改善箇所説明図

扉配線

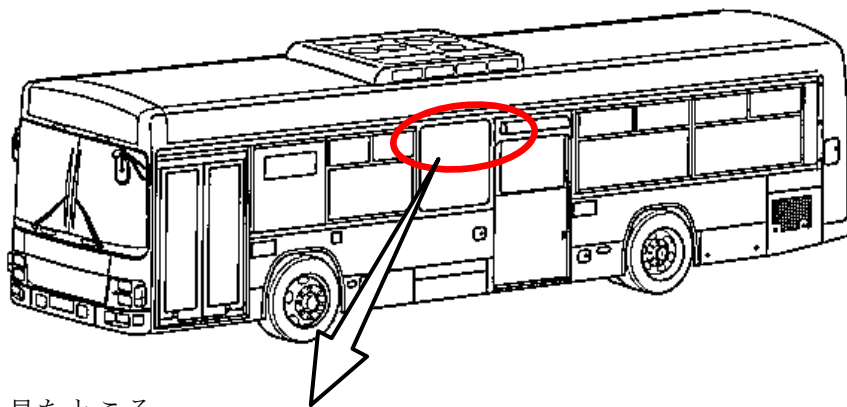
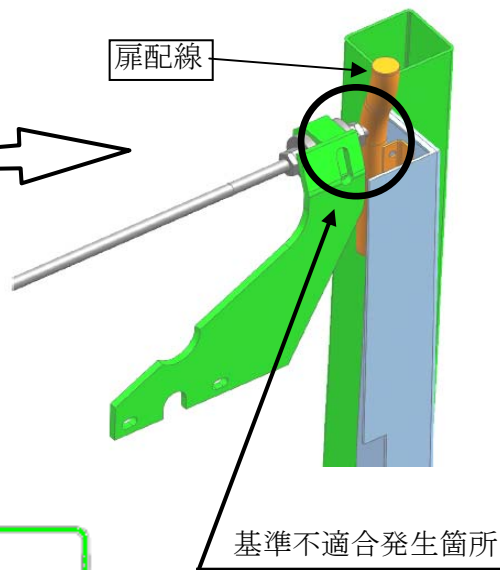
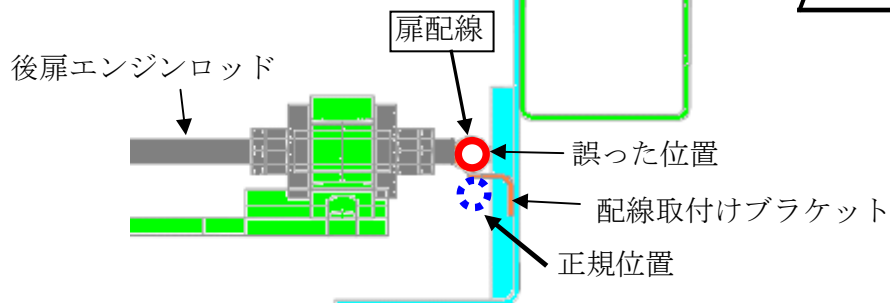
挟み込み防止装置（戸先スイッチ）を取付けた後扉において、扉配線の取付け位置が不適切なため、扉エンジンロッドと干渉するものがある。そのため、そのままの状態で使用を続けると、配線が断線し、最悪の場合、扉が閉まらなくなり、運行出来なくなるおそれがある。

全車両、当該配線の取付け位置を点検し、不適切なものは、正規位置に変更する。
また、配線に損傷が見られるものは、配線を修理する。

識別：後扉点検口の開口部に白色ペイントを塗布する。
